株式会社ミスミ
IE 事業グループ 配線部品事業部
ハーネス事業チーム

仕様変更のご案内

■対象商品型番：NW080-30S-C5E ・ NW080-30S-C6 ・ NW080-30S-C6A

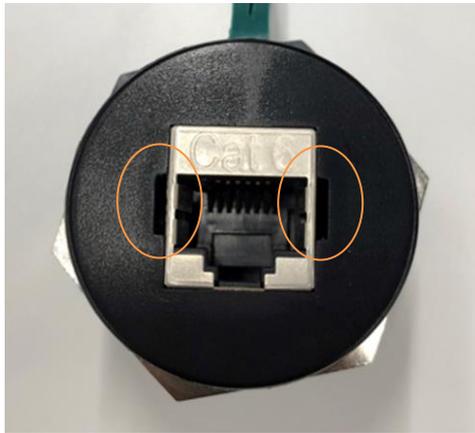
■変更内容 : アダプタの固定方法を粘着剤塗布からプラスチック部品装着に変更いたします。

※変更箇所が分かり易いようプラスチック樹脂を白色に変更しておりますが、実際の樹脂色は黒となります。
